ATA CPA 07/2021

COMISSÃO PERMANENTE DE ACESSIBILIDADE – CPA

Reunião de 03/03/2021 – início: 14h / término: 17h.

Consulta Pública da ABNT NBR 16071-8 - Parte 8

Figura 4 – Requisitos de proteção contra queda

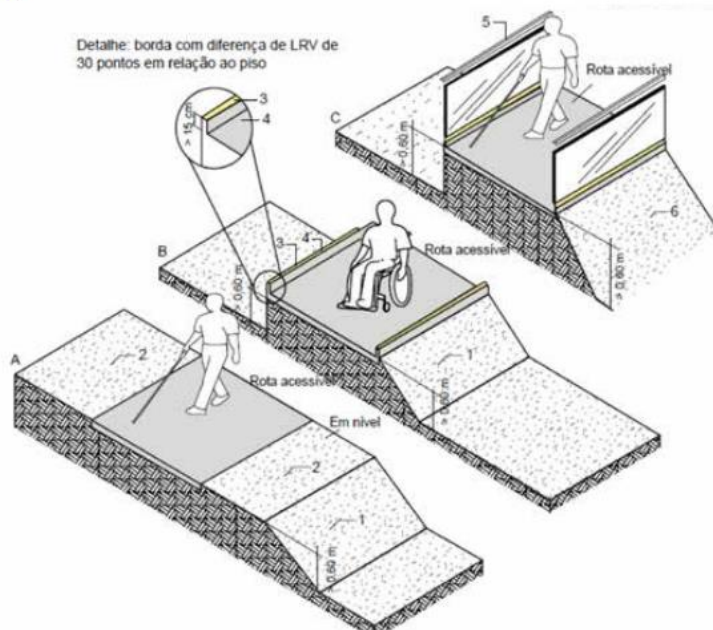
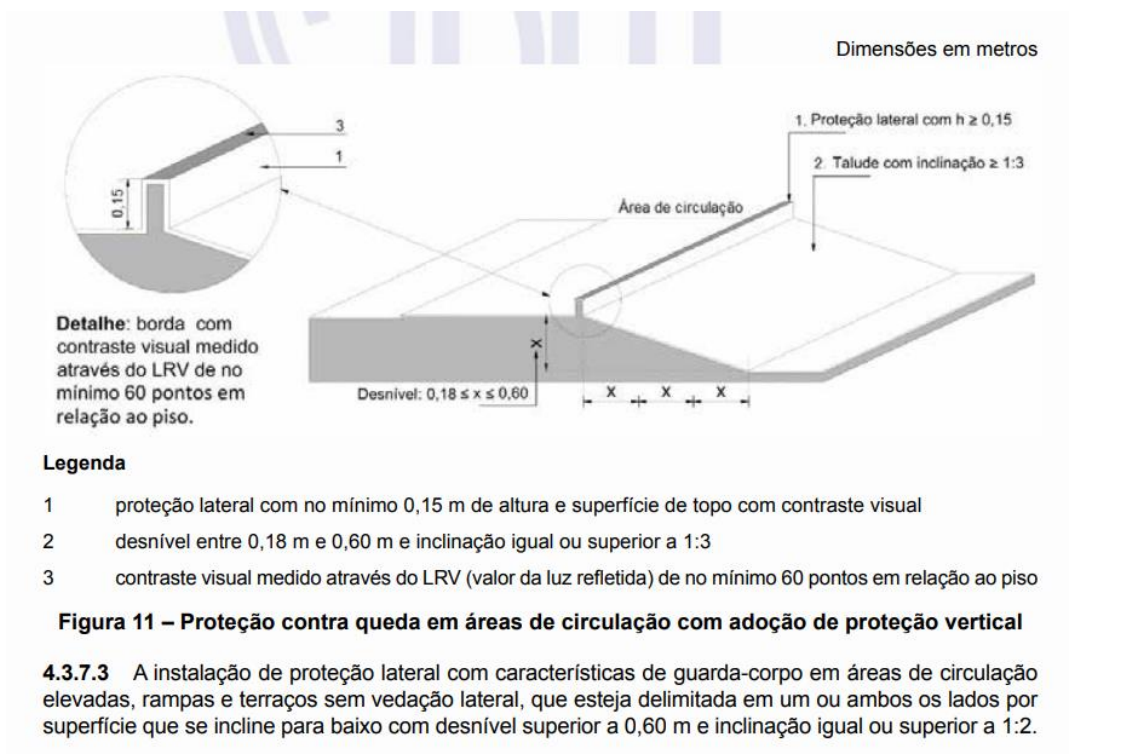
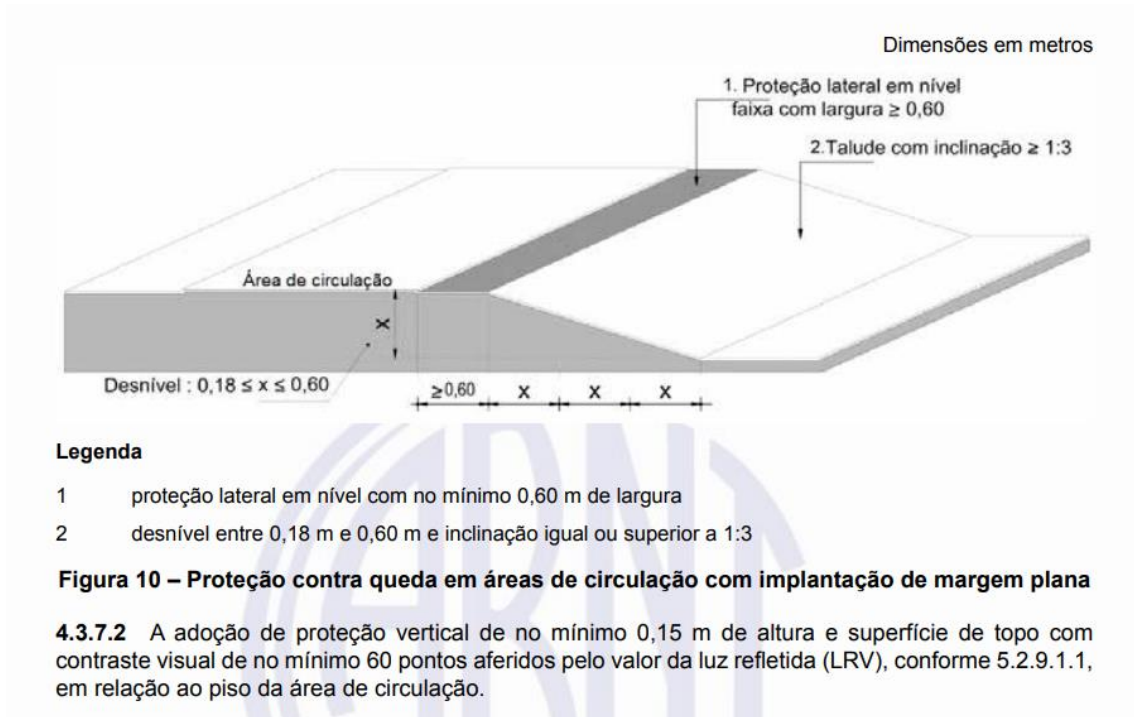
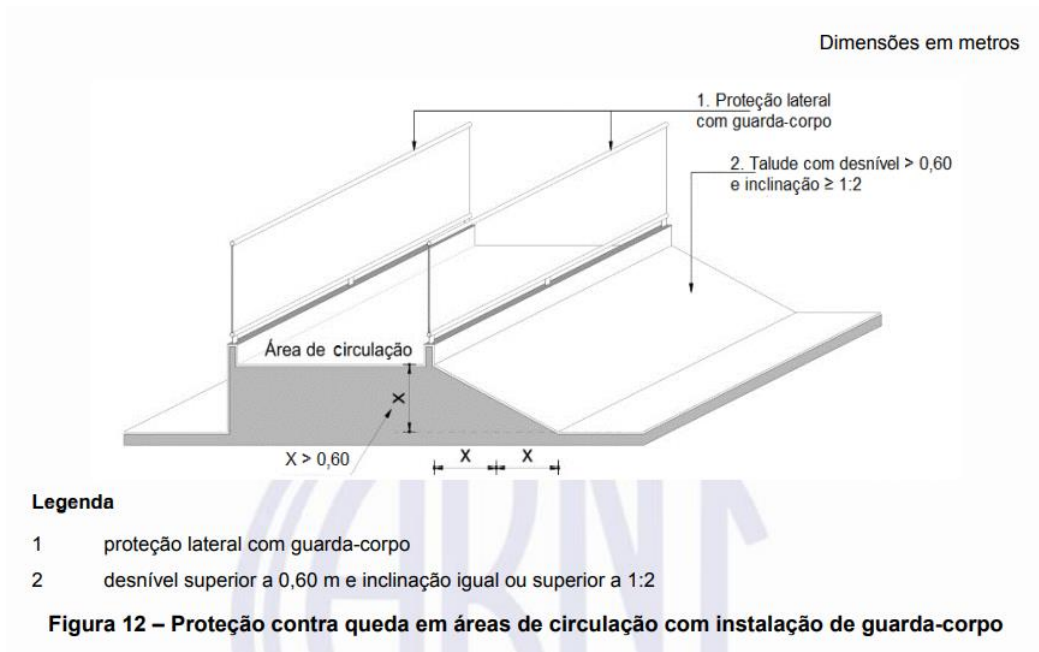
Proponente: Rever Figura 4 – Requisitos de proteção contra queda.

Comentário (justificativa para mudança): Observar que na versão 2020 da Norma ABNT NBR 9050 houve alteração nos desenhos, conforme segue:

Figura 10 – Proteção contra queda em áreas de circulação com implantação de margem plana;

Figura 11 – Proteção contra queda em áreas de circulação com adoção de proteção vertical;

Figura 12 – Proteção contra queda em áreas de circulação com instalação de guarda corpo.

Proposta de mudança:

4.3.7 Proteção contra queda ao longo das áreas de circulação

Devem ser previstas proteções contra queda em áreas de circulação limitadas por superfícies laterais, planas ou inclinadas, com declives em relação ao plano de circulação, e que tenham a altura do desnível igual ou acima de 0,18 m. Excetuam-se locais de embarque e desembarque de transportes coletivos. Em 4.3.7.1, 4.3.7.2 e 4.3.7.3, e nas Figuras 10, 11, 12, respectivamente, são apresentados modelos de medidas de proteção.

4.3.7.1 A implantação de margem plana localizada ao lado da faixa de circulação deve ter pelo menos 0,60 m de largura antes do trecho em desnível. A faixa de proteção deve ter piso diferenciado quanto ao contraste tátil e visual de no mínimo 30 pontos, aferidos pelo valor da luz refletida (LRV), conforme 5.2.9.1.1, em relação ao piso da área de circulação.

Parágrafo/Figura/Tabela: Figura 8 – Exemplo de rampa de acesso

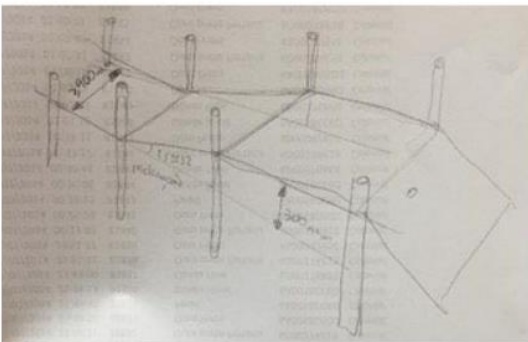
Proponente: Melhorar a legibilidade da primeira foto da Figura 8.

Comentário (justificativa para mudança): A foto não está legível dificultando o entendimento da informação.

Proposta de mudança: Melhorar a legibilidade do desenho.

Figura 132 – Bancos de vestiários – Condições de aproximação e área de transferência

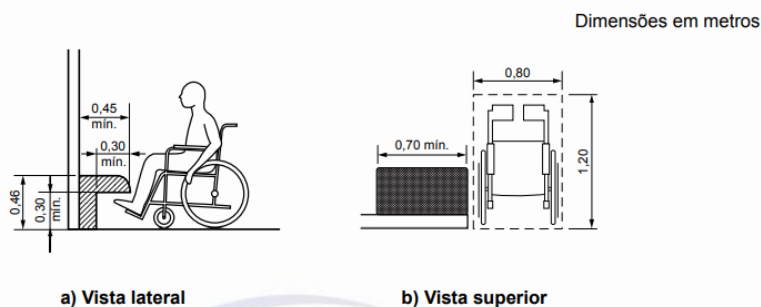
Proponente: Rever “no máximo 610mm”

Comentário (justificativa para mudança): Rever altura, observando que altura de transferências disposta na Norma ABNT NBR 9050 é de 460mm (0,46m).

Proposta de mudança: Quando os equipamentos de playground estiverem locados em uma rota acessível, a altura necessária para a transferência direta ao ponto de entrada ou assento de um equipamento deve ter no mínimo 280 mm e no máximo 460 mm.

Parágrafo/Figura/Tabela: Figura 23 – Sinalização tátil de alerta

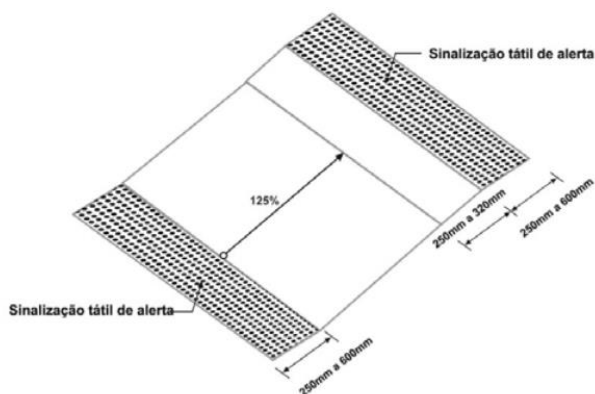
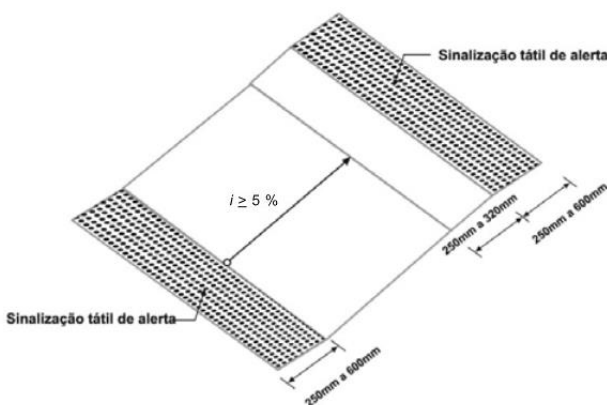
Proponente: Alterar “125%” para “ $i \geq 5\%$ ”.

Comentário (justificativa para mudança): O número 125% está equivocado.

Proposta de mudança:
